RK_EVB1_RK3576_LP4XD200P132SD6_V12

Modify_Notes_CN

版 本:	V1.2
作 者:	Wesley Huang
审 核:	Reviewer
日 期:	2024-05-30

2 最新V1.2版本原理图及PCB修改内容说明

2.2 Page 6.Power Sequence and Map

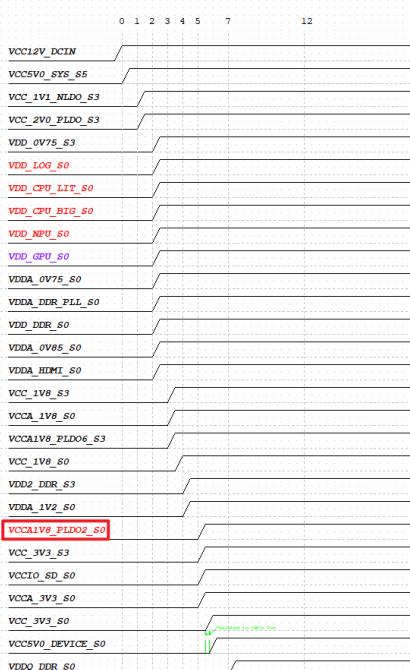
根据 SOC 的时序要求, PMIC 的 PLDO2 时序修改为 5, **请务必更新**。

(1) SARADC/OTP 修改

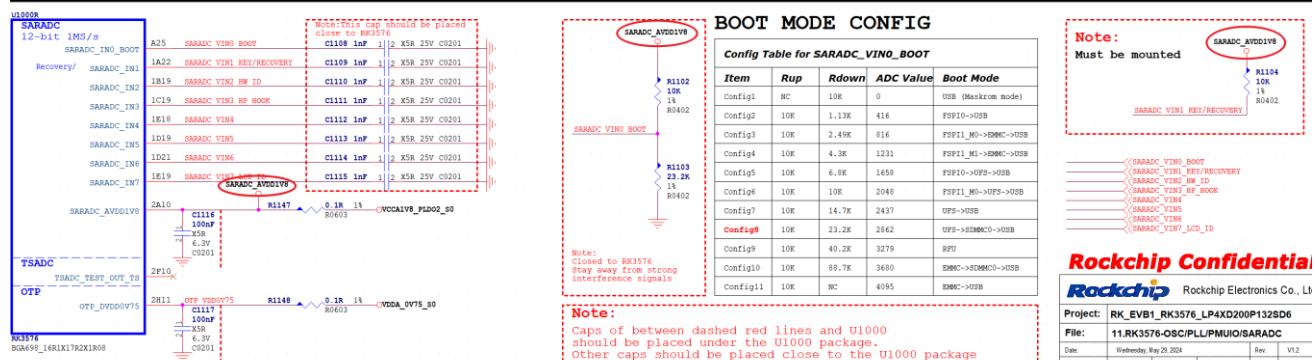
根据 SOC 的时序要求, SARADC/OTP 的供电时序需要改为 5, 因此 SARADC/OTP 的供电引脚 SARADC_AVDD1V8 改用 RK806S-5 的 PLDO2 电源 VCCA1V8_PLDO2_S0(时序改为 5)来单独供电, SARADC 的相关上拉电源需要同步更新。

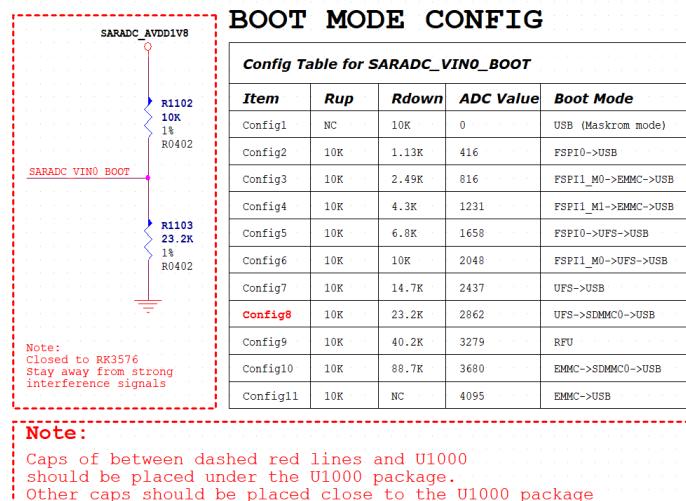
(2) SARADC_VIN0_BOOT 配置的电阻阻值等比例缩小，以增强抗干扰能力

VDD_LOGIC_MEM EXT (Option for test)

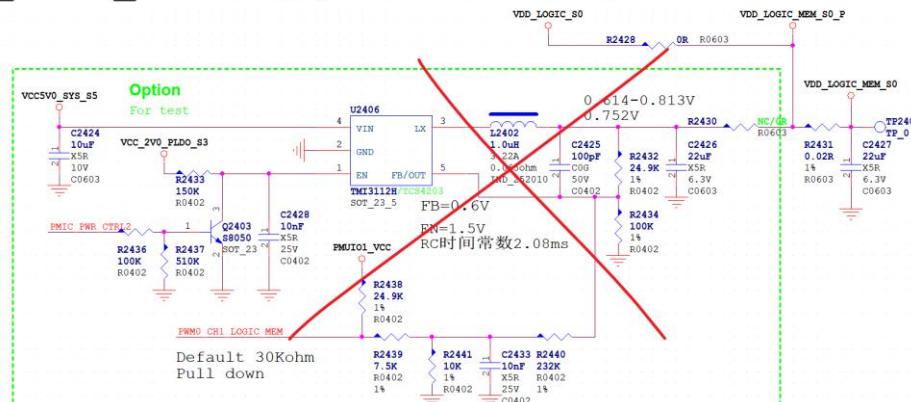
删除调试用的 LOGIC MEM 电源电路

2.6 Page26. Flash-UFS

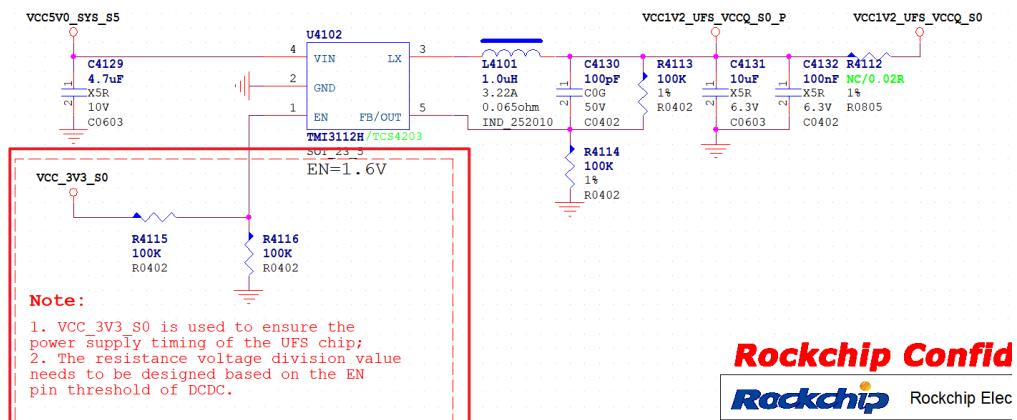
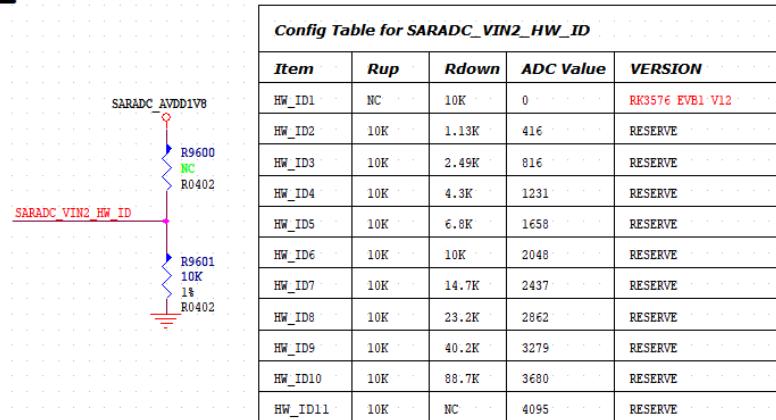
调整 UFS 的 VCC1V2_UFS_VCCQ_S0 供电的使能电路，改为用 VCC_3V3_S0 分压后来使能，该电路可以使 UFS 的时序得到满足。

3.1 Page 10. RK3576-Power/GND (电容更新)

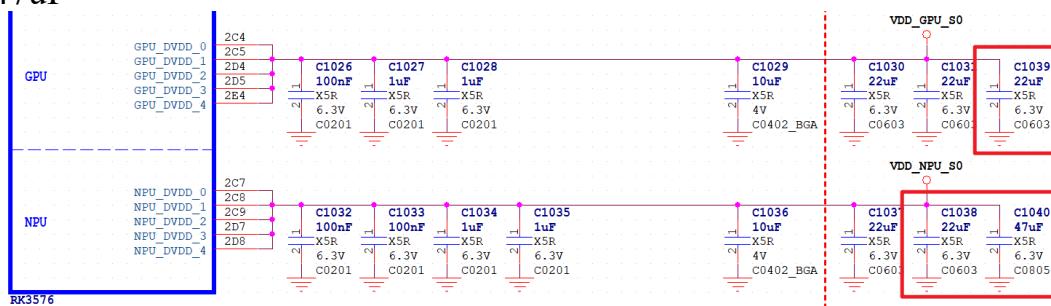
GPU增加C1039电容—0603-22uF，NPU的C1038改为22uF，同时增加C1040电容--0805-47uF

NPU PCB Layout示意图

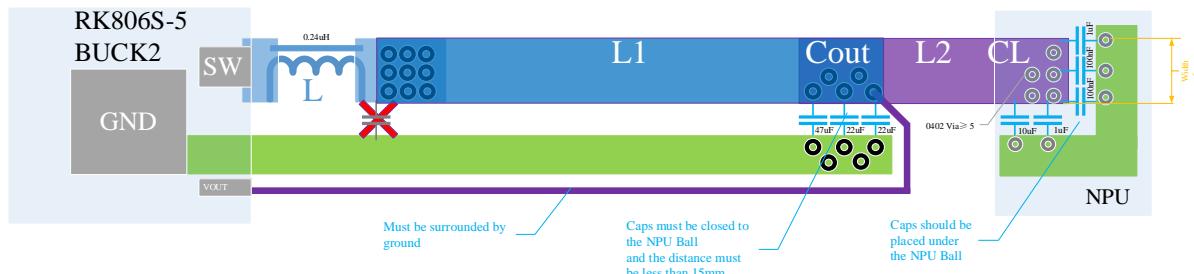
NPU_DVDD采用如下图所示PCB等效为电感的远端反馈方案：

- (1) DCDC 输出端没有电容，靠近 RK3576 的主电容 Cout 有 1 个 47uF 和 2 个 22uF 电容，RK3576 的 NPU_DVDD 电源管脚处有 1 个 10uF、2 个 1uF 电容以及 2 个 100nF 电容；
- (2) 电压反馈点从主电容 Cout 位置引出；电压反馈信号需要包地；
- (3) 靠近 RK3576 的 NPU_DVDD 电源管脚的主电容 Cout 处需要有 5 个电源过孔和 5 个地过孔；
- (4) 主电容距离 NPU_DVDD 电源管脚的距离 L1 不超过 15mm，电源覆铜严格参考下方 PCB 的要求；
- (5) 主电容距离 DCDC 的距离不超过 60mm；
- (6) 电源 PDN 和目标阻抗建议值如下表和下图所示。

3.3 Page 17. RK3576-PCIe/SATA/USB3

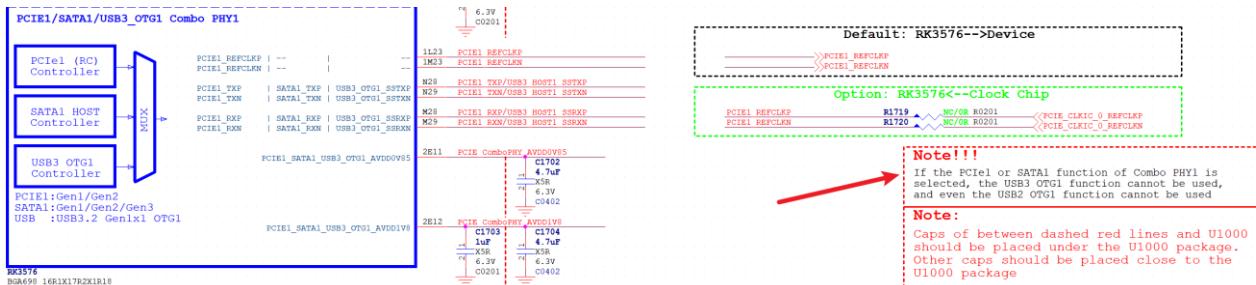
增加USB3_OTG1的使用说明: If the PCIe1 or SATA1 function of Combo PHY1 is selected, the USB3 OTG1 function cannot be used, and even the USB2 OTG1 function cannot be used

3.4 Page 28. Flash-SPI Flash(opt)

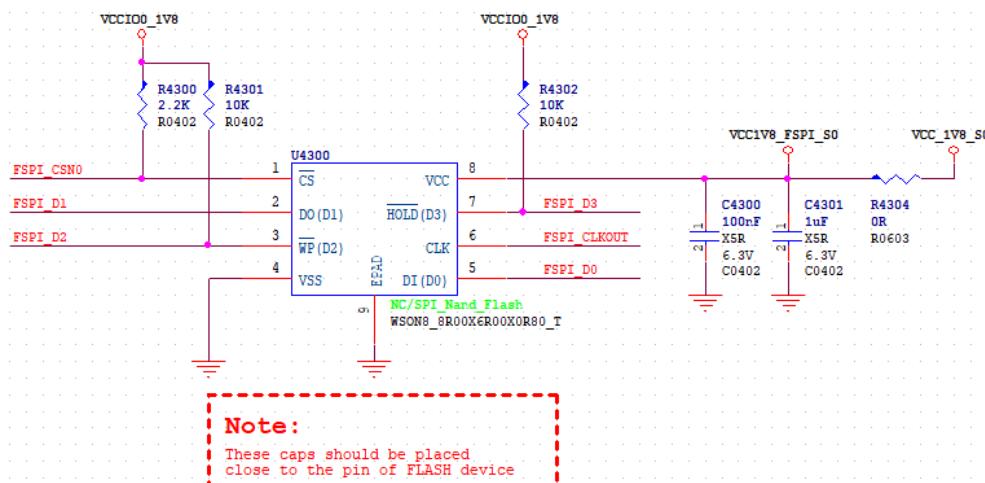
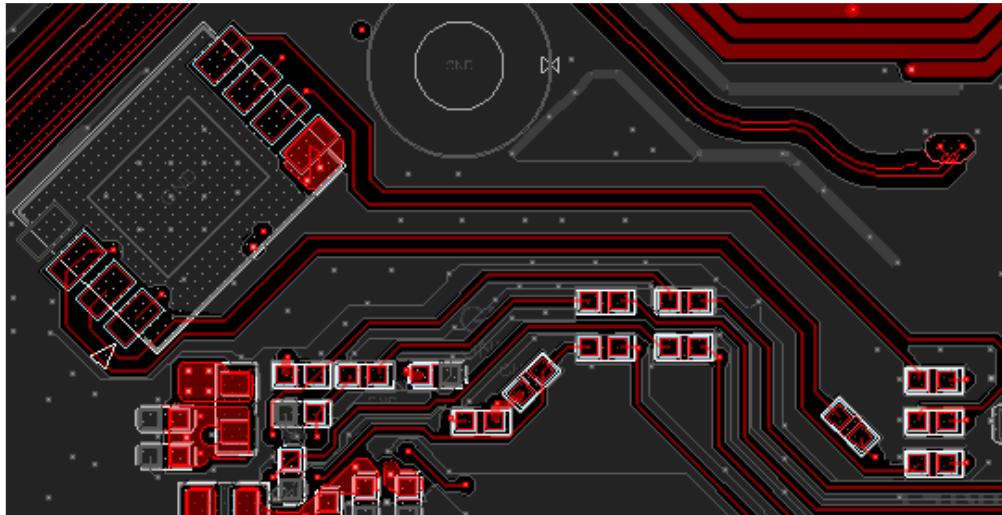
FSPI由8bit修改为4bit:

相应PCB修改如下:

3.5 Page 26. Flash-UFS

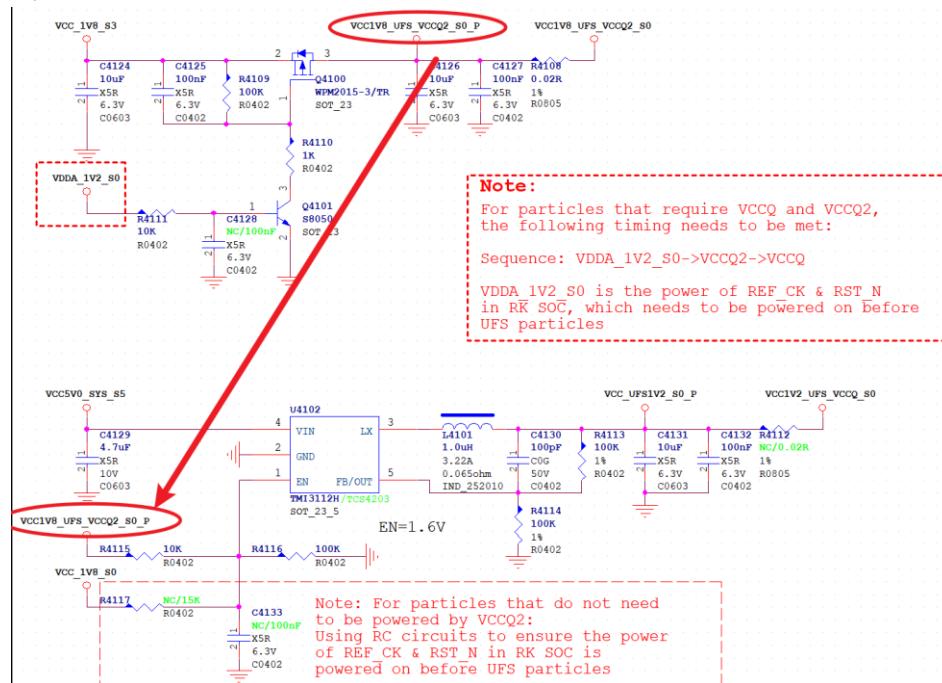
VCC1V2_UFS_VCCQ_S0电源的使能修改为VCC1V8_UFS_VCCQ2_S0_P，如下图红色圈所示；

3.6 Page 35. Ethernet-GEPHY_RGMII0

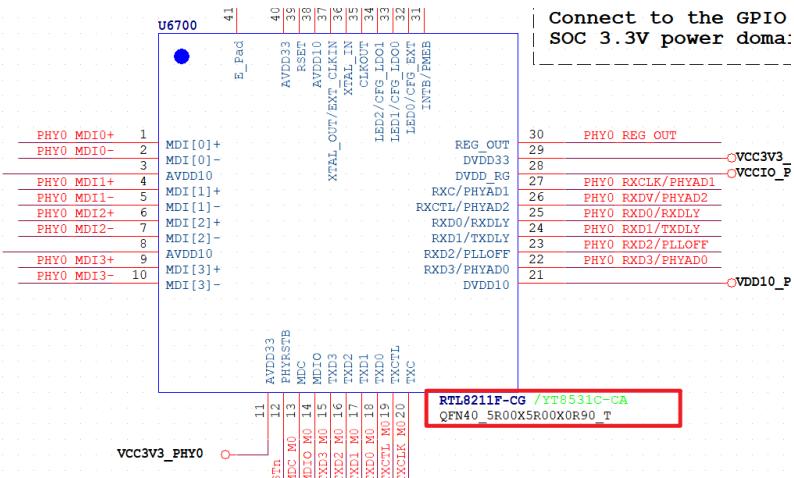
PHY型号修改为RTL8211F-CG

3.7 Page 36. Ethernet-GEPHY_RGMII1

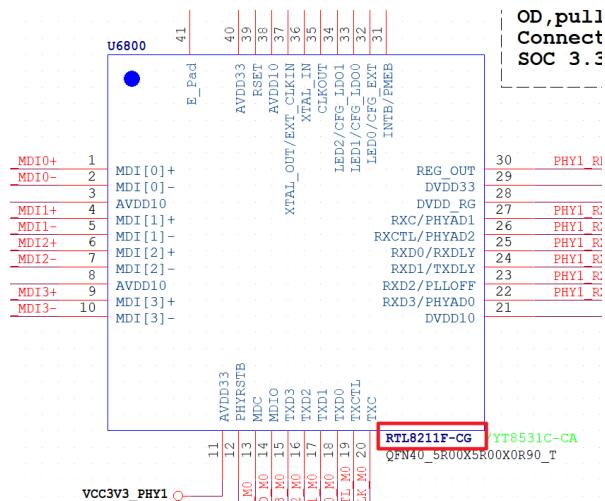
PHY型号修改为RTL8211F-CG

4.1 Page 10. RK3576-Power/GND (电容 BOM 更新)

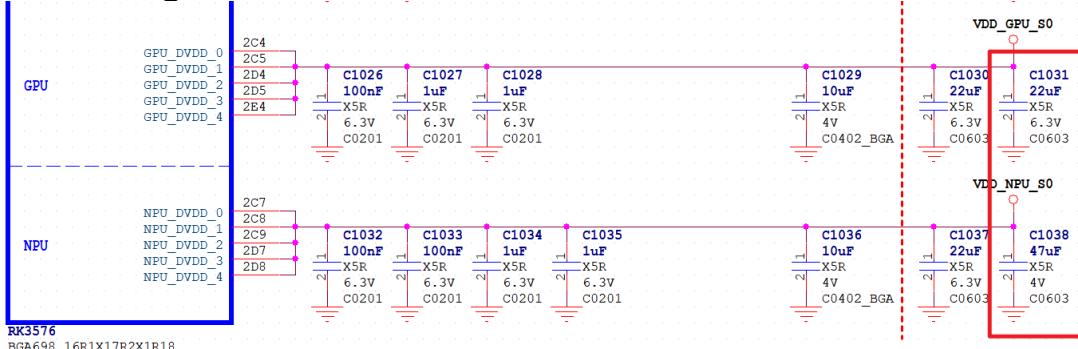
NPU: C1038 changed to 22uF-0603; add C1040-47uF-0805;
 GPU: C1031 changed to 22uF-0603; add C1039-22uF-0603;

4.2 Page11. RK3576-OSC/PLL/PMUIO/SARADC

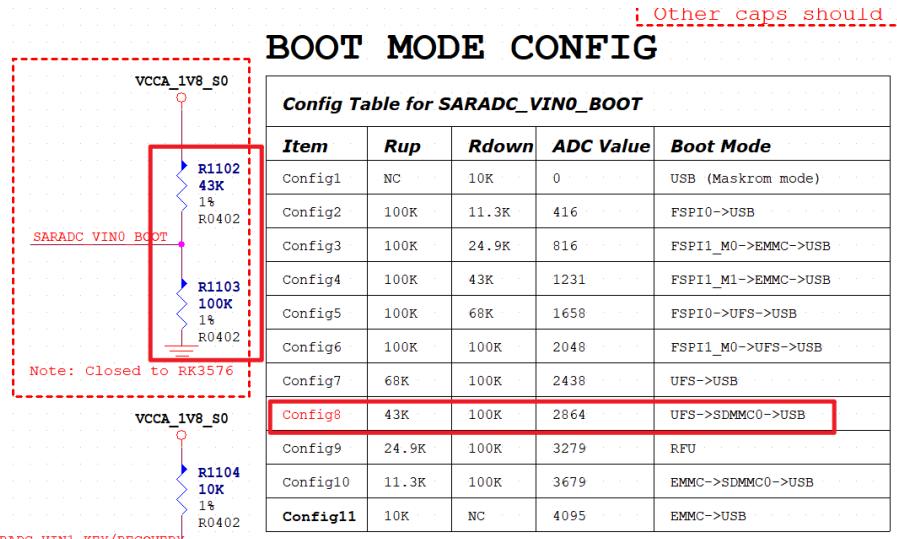
R1102修改为43k-1%，R1103修改为100k-1%，采用UFS启动
